小田川 多自然川づくりの検討

岡山河川事務所

1-1. みお筋・瀬淵の設定 (1) 検討方針 (前回迄提示事項)

検討結果(流量規模毎の河床変動高)

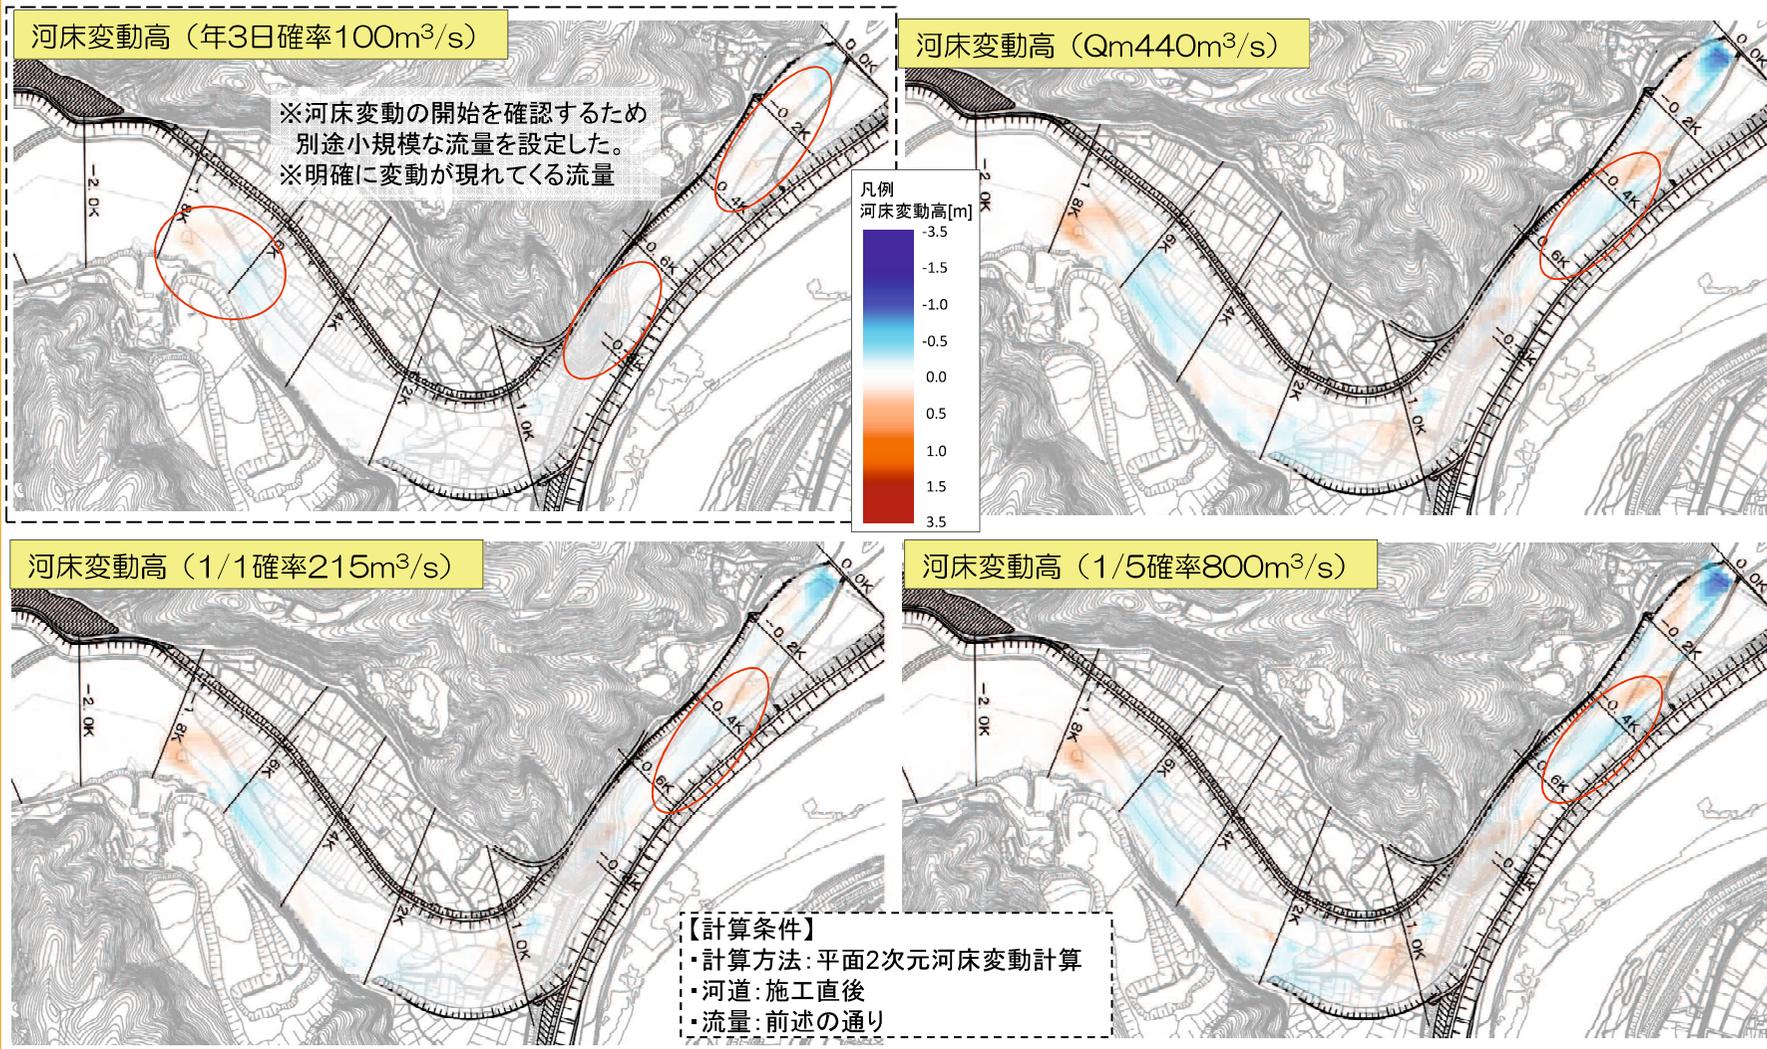
- 流量規模に応じた河床変動の特性を整理して、初期形状を考える必要がある。

- 洪水規模毎(6ケース)に河床変動計算を実施し、整理する。
- 初期形状については、この結果を基に検討する。(−0.8k~0.0kまでの区間において深みを設けることが想定される)

- 下記の通り、1/1確率規模の洪水でも河床変動が生じていることが確認できる。
- なお、河床変動については、概ね100m³/s程度(年3日程度の確率)の流量から生じている。

減水時の流況

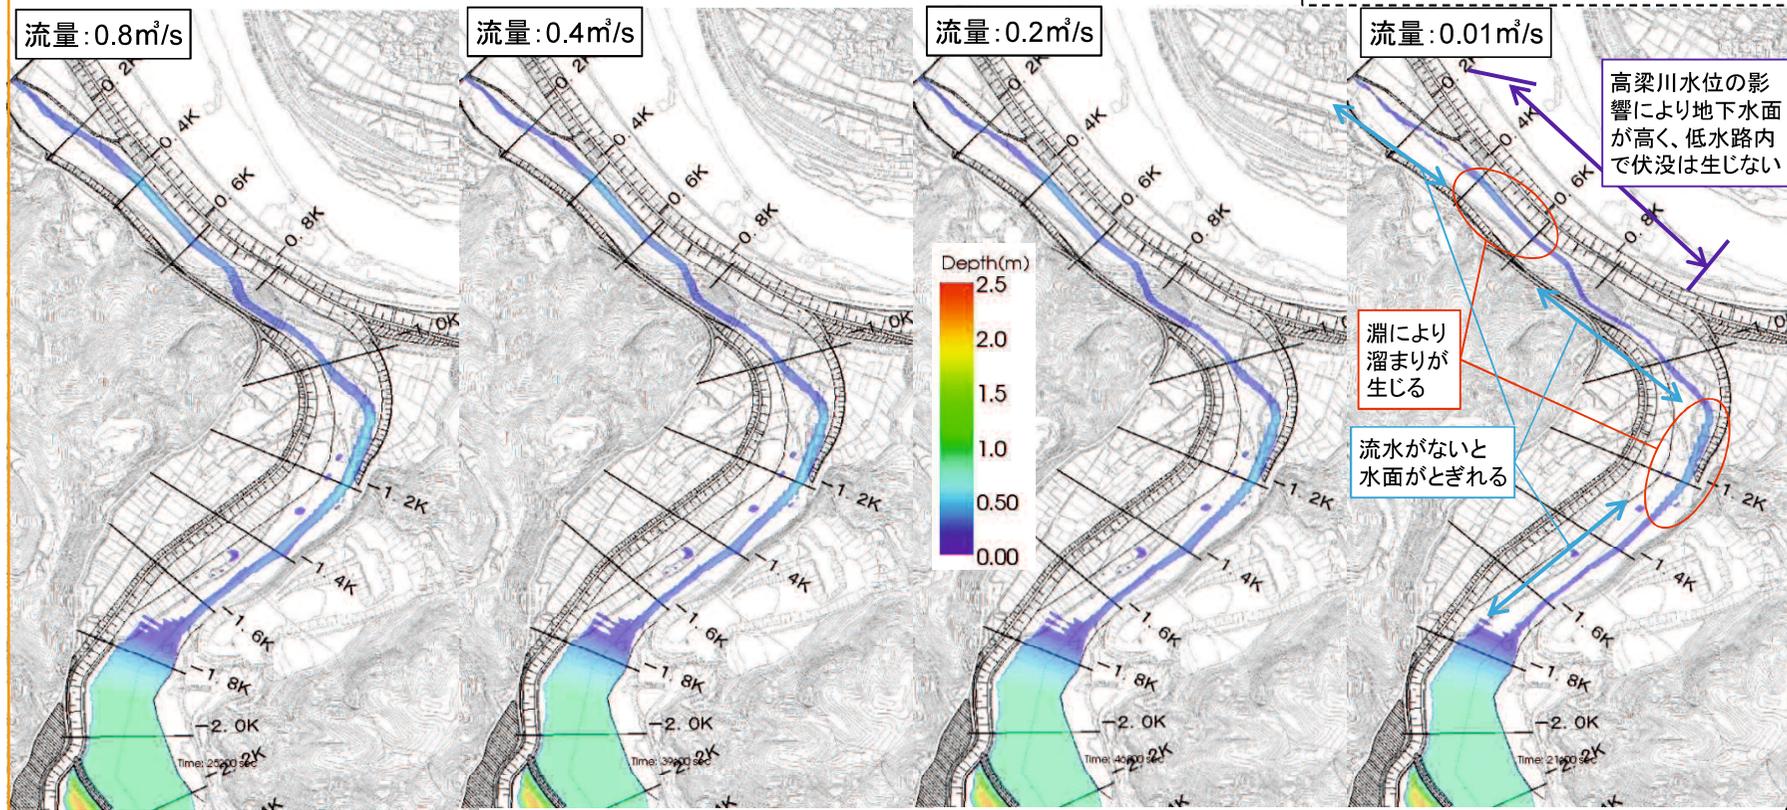
- 湧水時に魚がうまく逃げることができるように、水がどのように減っていくかも確認する。

■ $0\text{m}^3/\text{s}$ に至るまでの減水期の状況を流況解析により評価する。

- 流水があれば水面は連続する。流水がない場合でも、淵に溜まりができる他、多少の不陸(施工時の配慮、施工後の流水の影響)により、 $0\text{m}^3/\text{s}$ 時においても、小さな水たまりがある程度の間隔で生じる。

非かんがい期における現況ワンドの状況

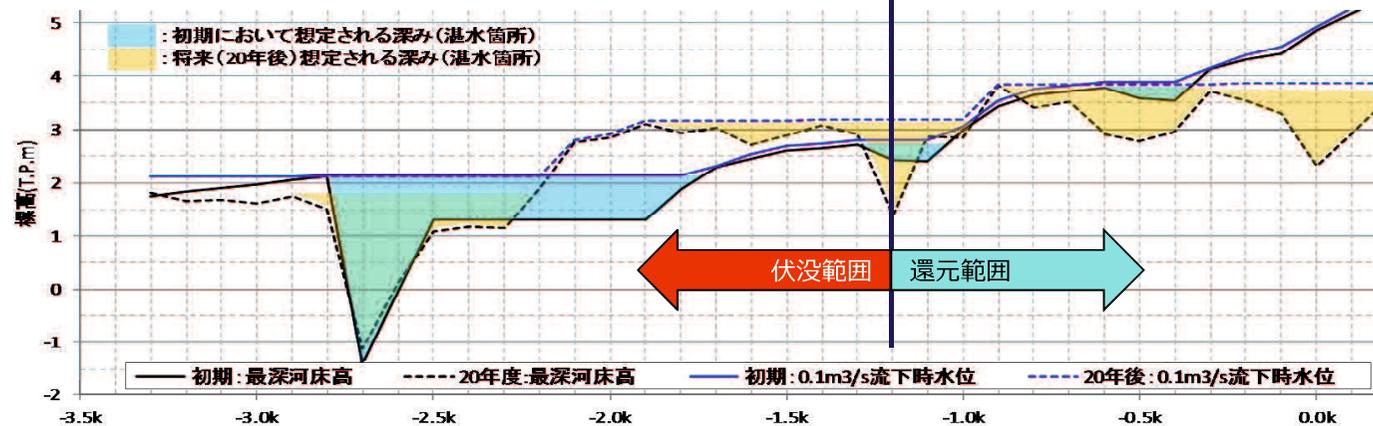
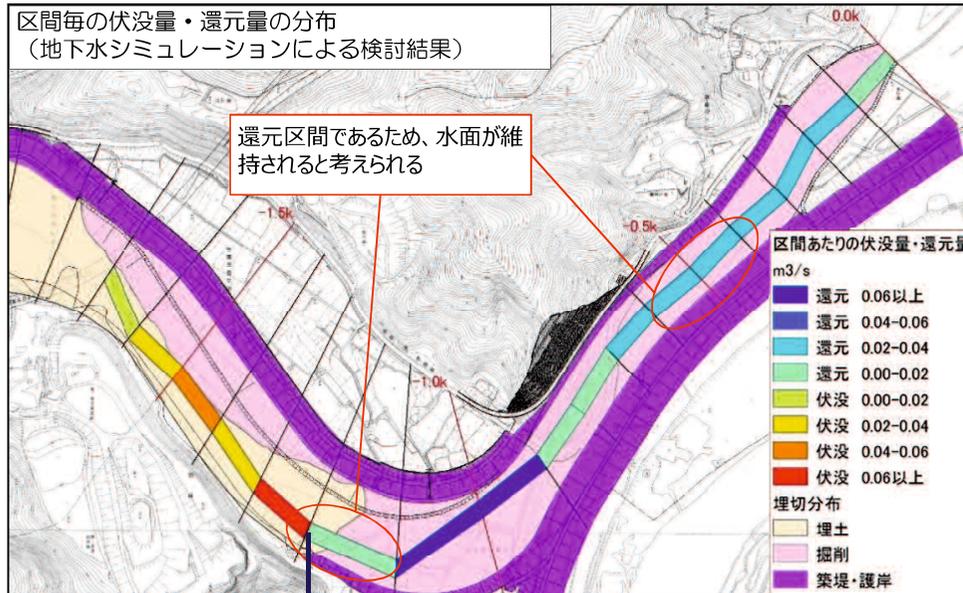
- 創出した深みに水面が維持されるかどうか、上流の状況を確認したほうが良い。

■現小田川上流区間のワンドの現地状況を確認した。

- 非かんがい期(2/19)調査時においては、水面は維持されており、水が枯渇するような状況はなかった。(当日の水位: 低水位~濁水位程度、流量: 概ね $1.5\text{m}^3/\text{s}$ 程度)

水が少ない時期においても、水面が維持されると考えられる

高水敷の河床変動状況

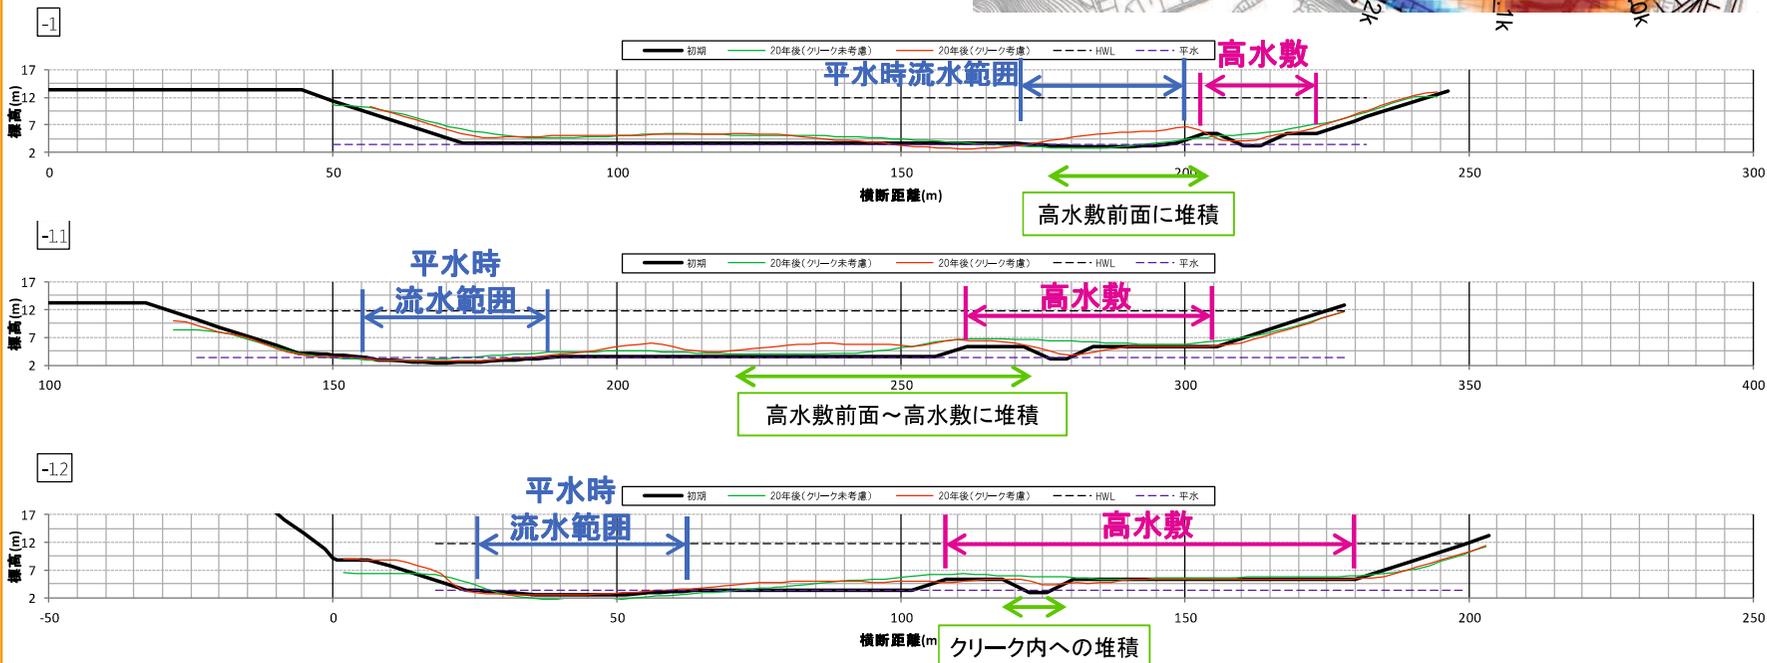
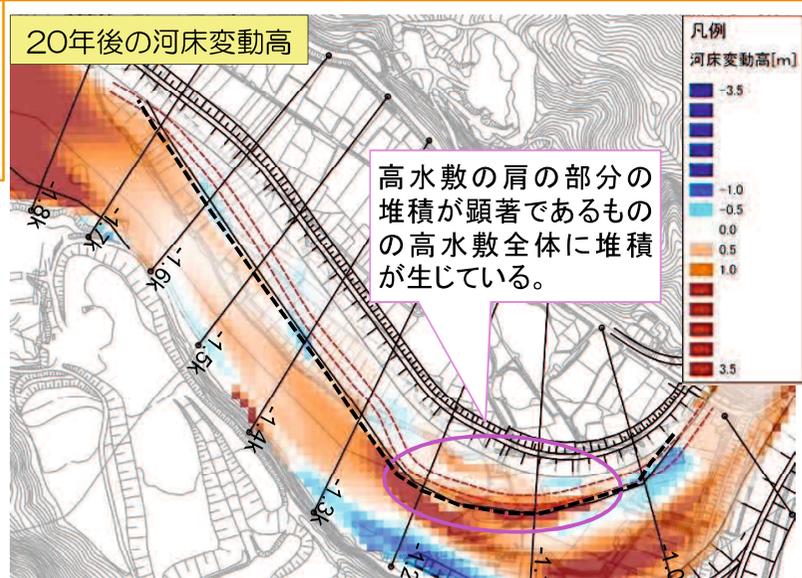
- クリークの位置については河床変動の状況を詳しく示したうえで、どの位置が適切か判断する必要がある。

■河床変動前後の横断図及び変動高を整理した。

- 高水敷の法肩の部分の堆積が顕著であるものの、-1.2k～-1.1k付近では高水敷全体に堆積が生じており、クリークを設置する場合には、高水敷における堤防側、川側いずれも河床変動の影響は避けられない。

嘉瀬川の事例

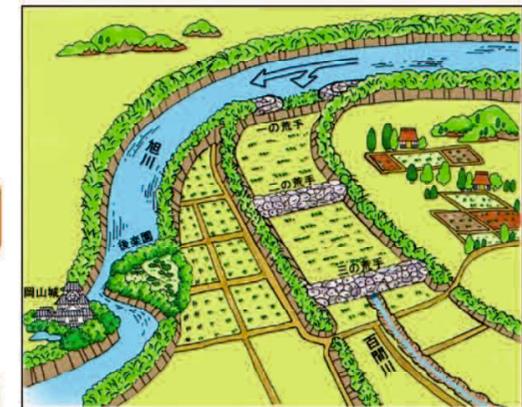
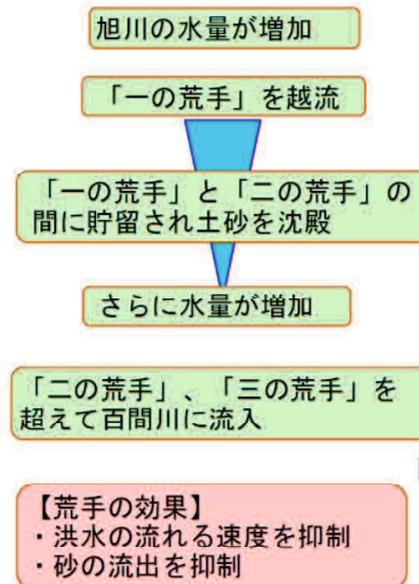
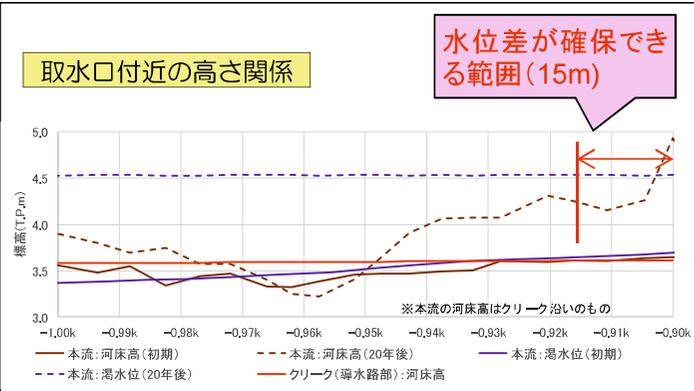
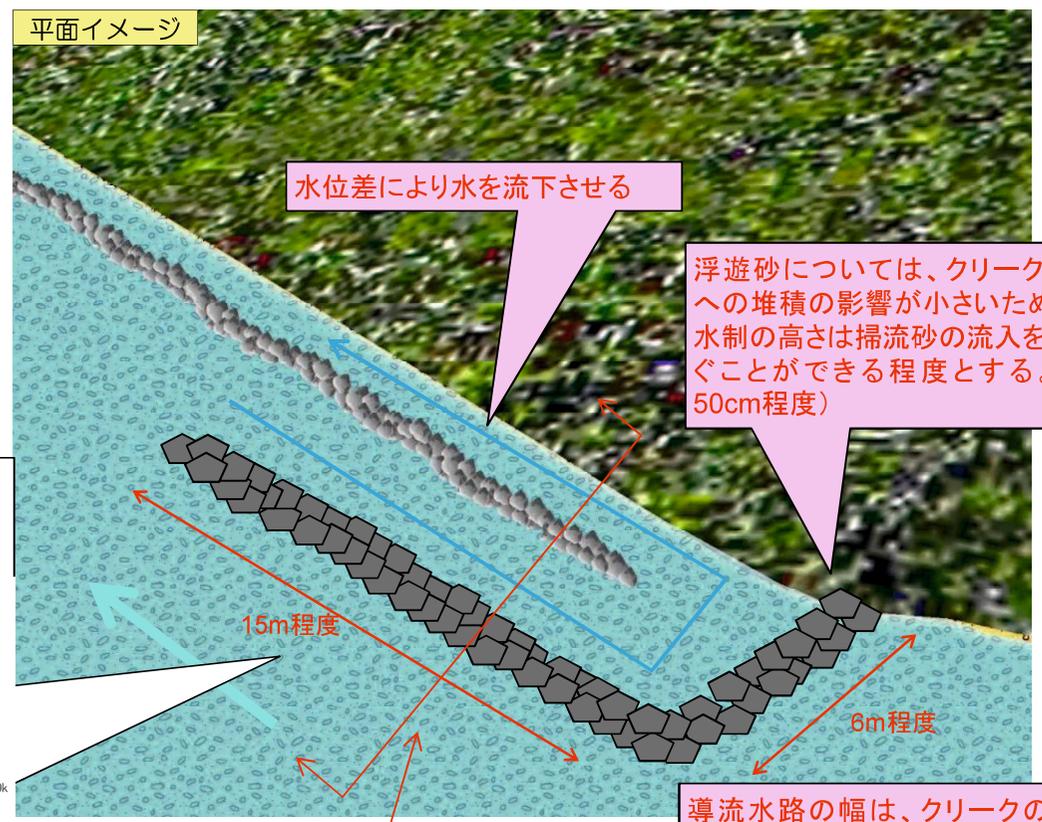
- 流砂の流入を防ぐことができる取水口の構造を検討する必要がある。

- 魚が侵入できるかという観点でも検討が必要。

- 魚類の流入を考慮すると、百間川のように2段の堰の配置は出水時のみでしか水面が連続しない。
- そのため、嘉瀬川の事例を参考に水が下流から回るような構造を検討する。これにより、流砂の流入を防ぎ、かつ、魚類の侵入もしやすい環境を創出する。
- なお、クリークの下流端については、平時には現状の堤外水路同様に本流とは落差をもって合流するものとし、出水時に本流とつながるようにして、遡上してくる魚類がクリークに入り込めるようにする。落差部については、魚道を参考に魚類が遡上できるものとする。(後述)

縦断形の考え方

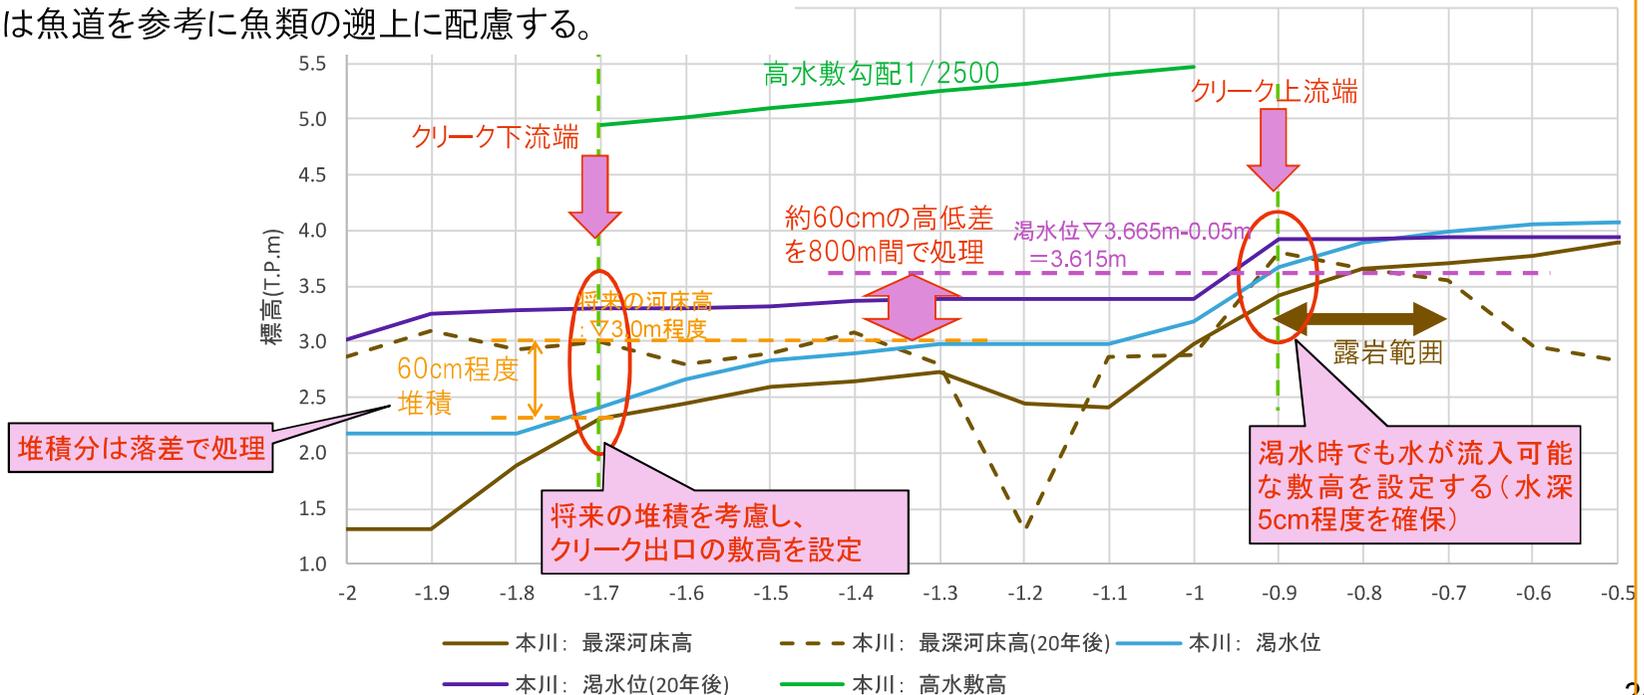
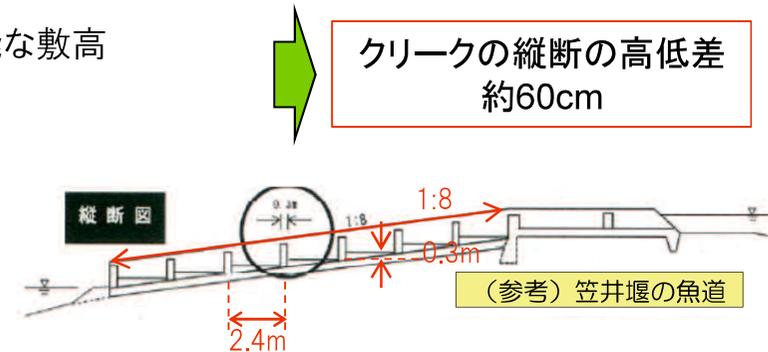
- 指摘事項**
- どのようなときでも水面が維持できるように縦断形を検討する必要がある。
 - 魚が侵入できるかという観点でも検討が必要。

- 上流端河床高: 渇水時においても水深5cm程度で水が流入可能な敷高
- 下流端河床高: 将来の堆積を考慮した敷高(60cm程度堆積)
- 縦断形のポイント
- 60cmの高低差はのうち、80%は落差により処理するものとし、その他は緩勾配とする。
- ところどころに落差、深み、また、巨礫積みによるマウントの堰を設け、水面を確保する。
- 落差部は魚道を参考に魚類の遡上に配慮する。

対応方針

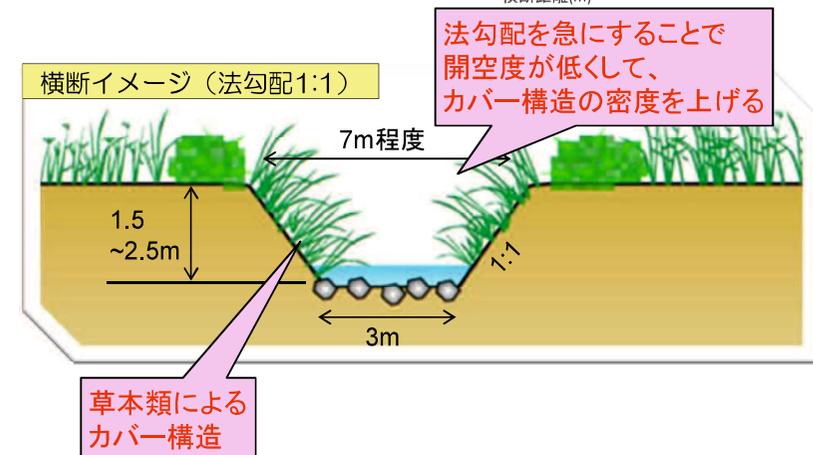
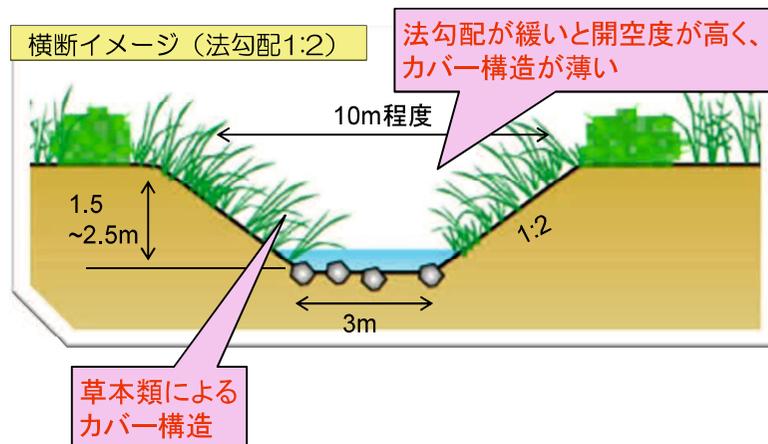
- 三面保護構造が長期的に維持されるか確認が必要。
- クリークは一律でなく、変化を持たせて色々な環境を作ると良い。
- サギ等を回避するような周辺環境を検討する必要がある。
- 将来的なイメージを示す。
- 渇水時の二枚貝への影響も考慮して検討する必要がある。

- クリーク内に、魚類が隠れられるような石の配置、草本等(将来的な樹林化が懸念されるため、極力草本類によるものとする)により水面を被覆し、魚類の隠れ場所の創出やサギ類による捕食を極力抑制するものとする。

- クリークの横断形状は、水路幅の変化とあわせて、法勾配の変化(1:1や1:2)やカバー構造の粗密などの組み合わせにより多様性のある断面を設定する。

長期的な河床変状状況

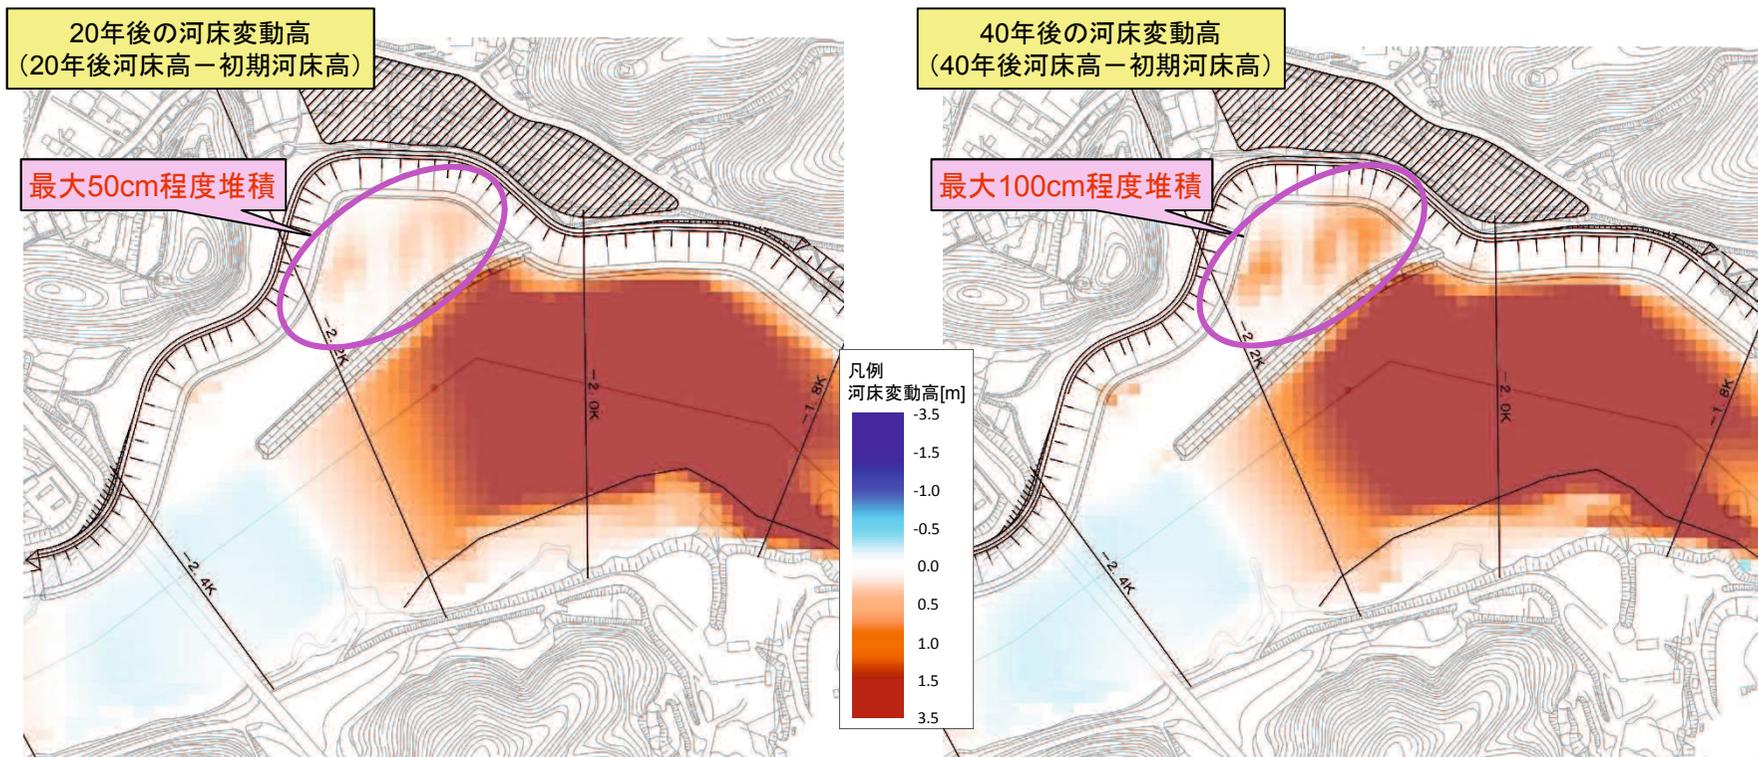
- もう少し長いスパンで検討が必要。

- 20年後、40年後のアサザ保全池内の土砂堆積は、上流側でそれぞれ50cm、100cm程度が確認された。下流側については、大きな堆積は見られなかった。
- 初期の水深は最大2.3m程度であり、40年後には水深が1.3m程度となる。一方、アサザの生育範囲の水深は0.5m～1.0mであること、また、ランナーを伸ばし繁殖することを踏まえると、生育に問題は生じないと判断する。
